## **PROPOSTA DI VARIANTE DEL PROGETTO DEFINITIVO DEL PONTE FOCE DEL SALINE, IN RELAZIONE ALLA RIQUALIFICAZIONE DEL PP1 DI MONTESILVANO**

-----  
(a cura di arch. G. Di Giampietro, Webstrade.it, in collaborazione con consigliere comunale G. Di Stefano, PD, Comune di Montesilvano 3/03/2013)  
Tel 02-4474-978 - [digiampietro@webstrade.it](mailto:digiampietro@webstrade.it) )

SEZIONE IN MEZZERIA  
 scala 1:50  
 PROGETTO BASE  
 CARREGGIATA UNICA STRADALE  
 CON CICLOPEDONALE SU  
 IMPALCATO ESTERNO

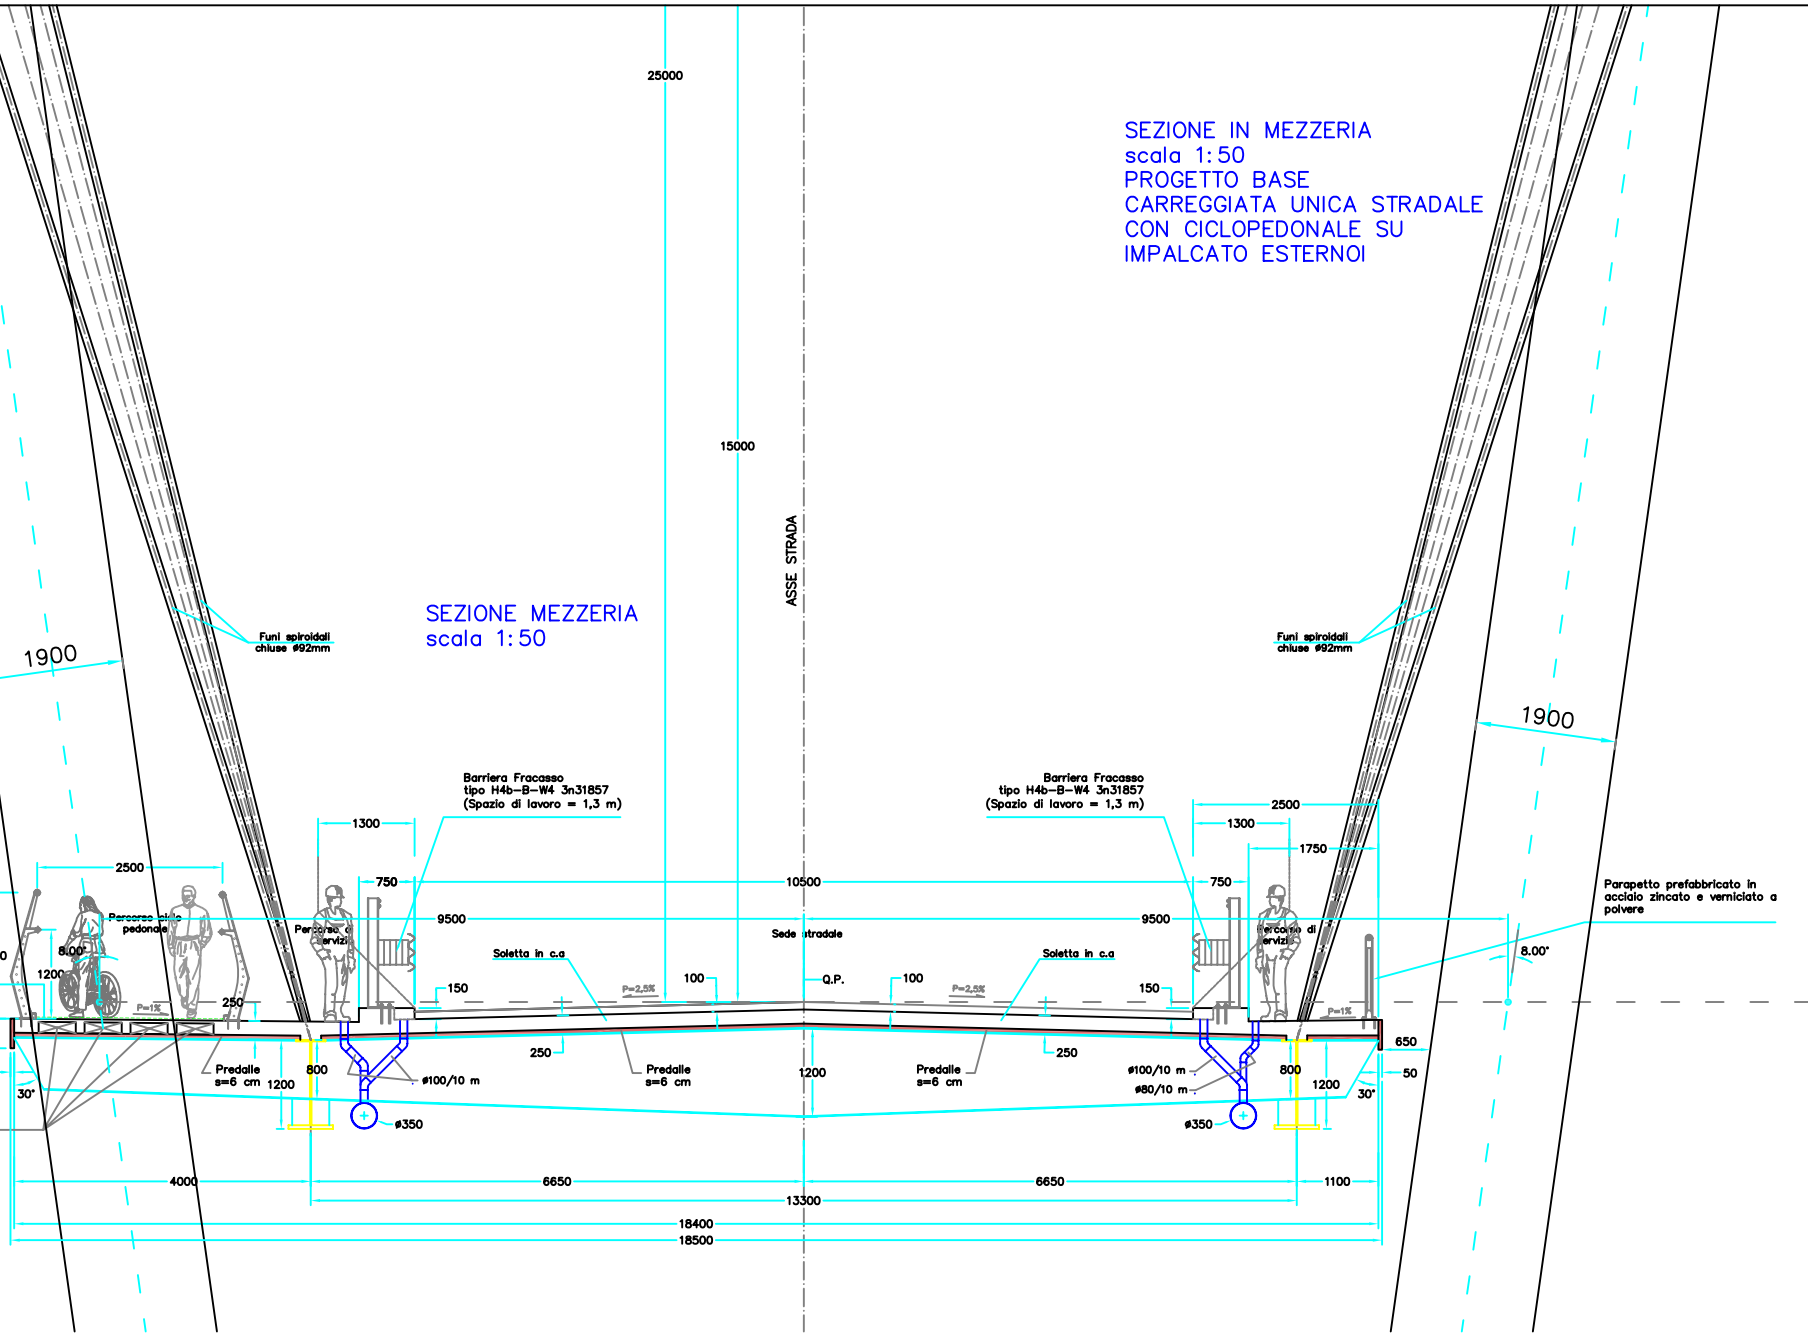
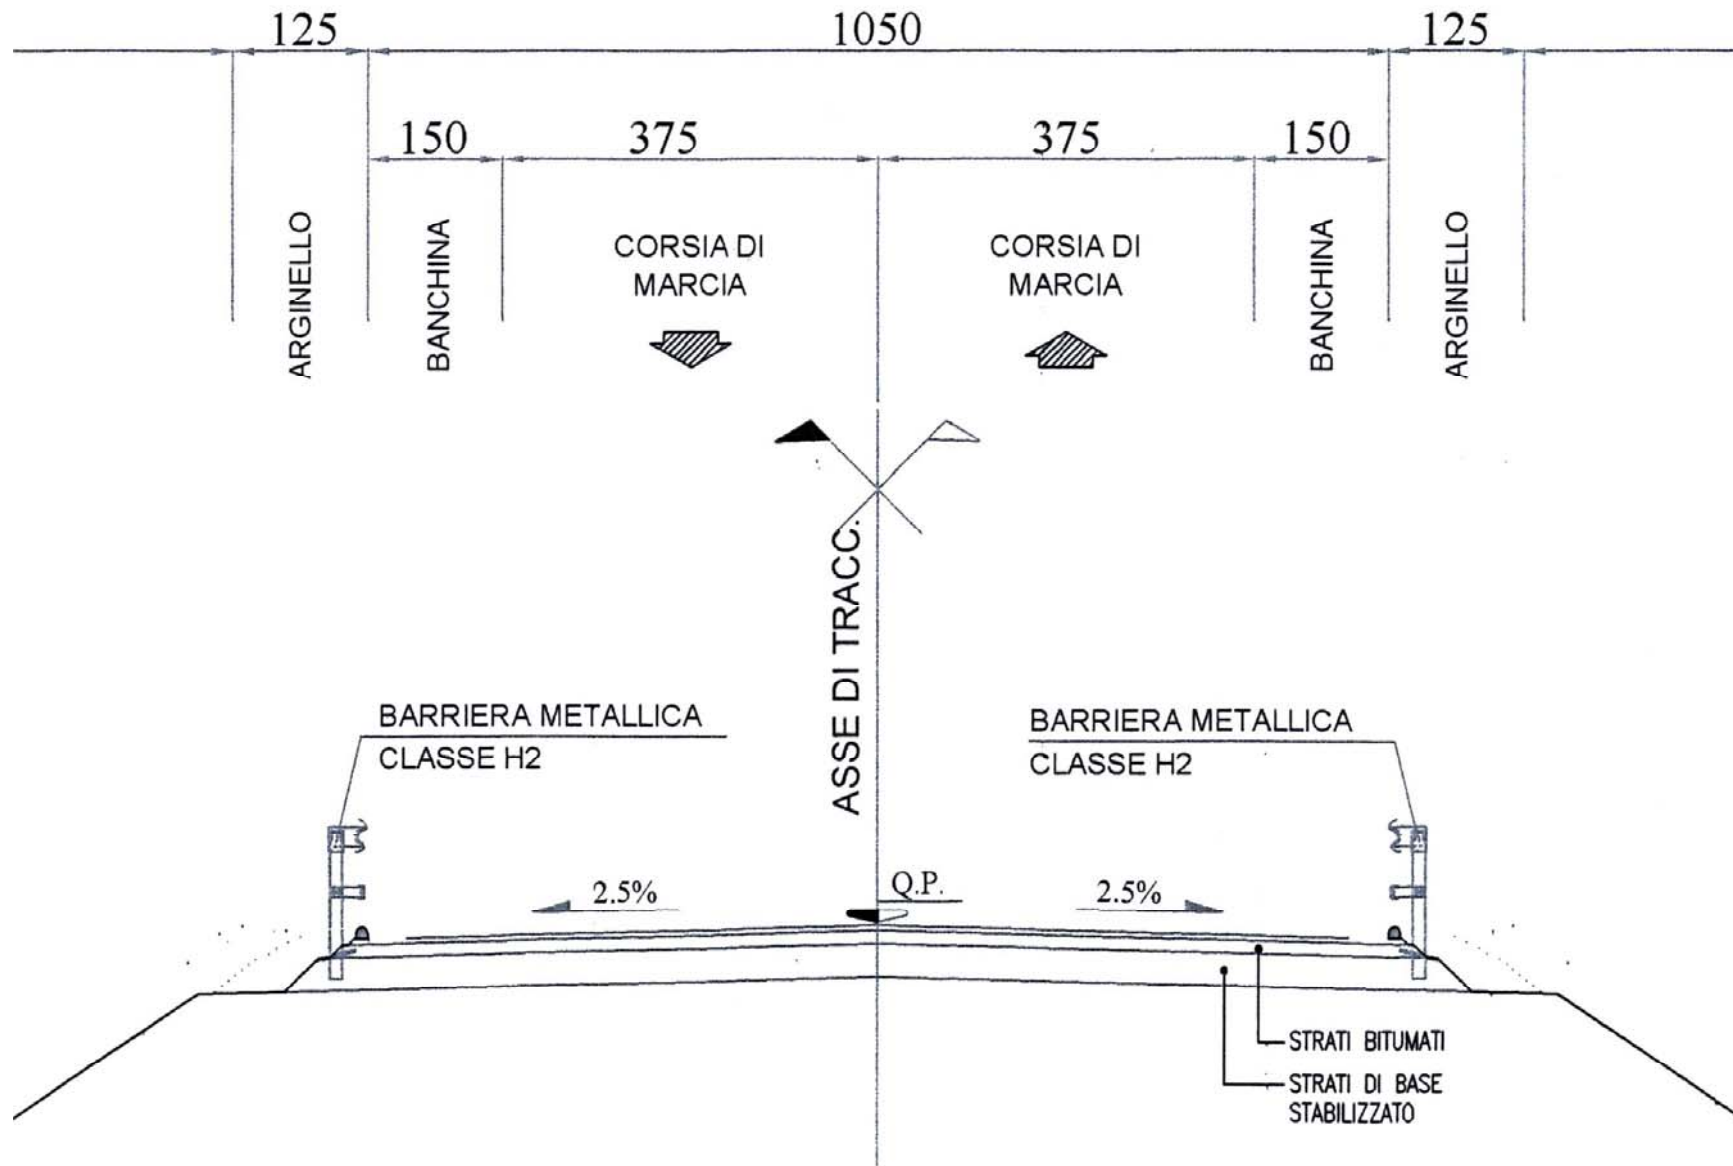
**FIG. 4** - Il progetto iniziale del ponte Saline prevedeva una carreggiata unica destinata alle automobili e percorso ciclopedonale su impalcato esterno di m 2,50.

La carreggiata stradale di tipo C1, automobilistica di m 10,50 di larghezza, è incompatibile con le strategie di riequilibrio modale del traffico a favore di TCSP, pedoni e ciclisti.

Non sono previsti marciapiedi. E' prevista solo parzialmente una pista ciclabile di larghezza m 2,50, evidentemente insufficiente per ciclisti e pedoni, visto che l'intera estensione del ponte è di oltre 600 metri.

**FIG. 5** - Nella sezione in rilevato di tipo C1 (strada extraurbana secondaria) non sono previsti marciapiedi né piste ciclabili. Sul viadotto è prevista solo parzialmente una pista ciclabile di larghezza m 2,50, evidentemente insufficiente per ciclisti e pedoni.

SEZIONE IN ASSE PILE  
scala 1:50  
MODIFICA 1  
TRASPORTO PUBBLICO  
+ PEDONI E CICLISTI SU  
PERCORSI ADIACENTI

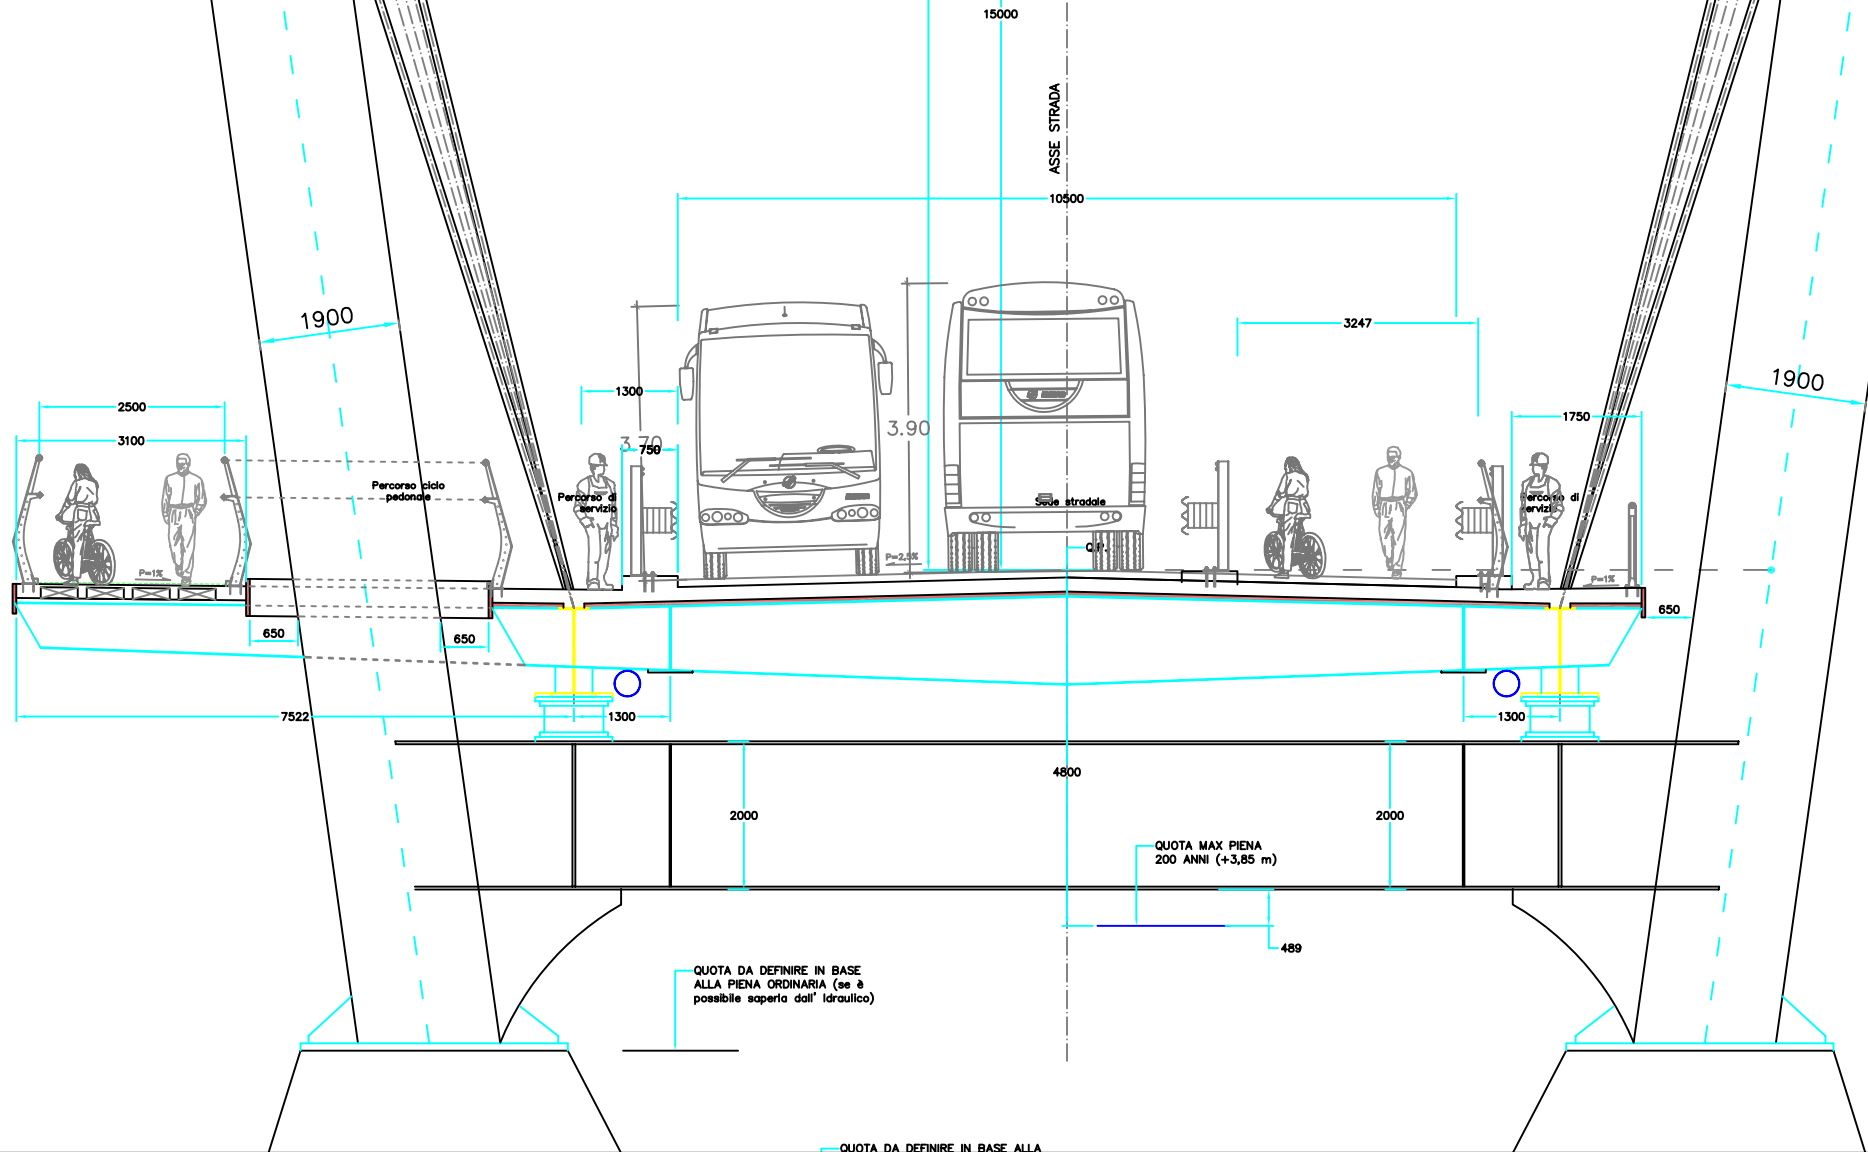
**FIG. 6.** (Proposta di Variante 1, a cura dell'Ing. Donato Pescatore).

Tenendo conto delle osservazioni del C.C. Di Stefano nella Commissione LLPP del Comune di Montesilvano i tecnici delle imprese hanno proposto una carreggiata stradale per il solo trasporto pubblico, con due possibili percorsi ciclopedonali adiacenti alla carreggiata.

La sezione stradale per il trasporto pubblico dovrebbe essere di m 6,50, aumentata però di due banchine laterali di 0,50 metri essendoci ostacoli verticali laterali, quali guard rail, pilastri di sostegno della linea area di alimentazione, pali di illuminazione.

Il percorso ciclopedonale dovrebbe avere una larghezza minima di 4 metri se in sede unica per entrambe le utenze. oppure ci saranno due percorsi adiacenti: uno per i pedoni (2 - 2,5 m) e uno per le biciclette (2,50 m). In un percorso panoramico sul fiume Saline il lato più interessante è quello verso la foce, lato mare.
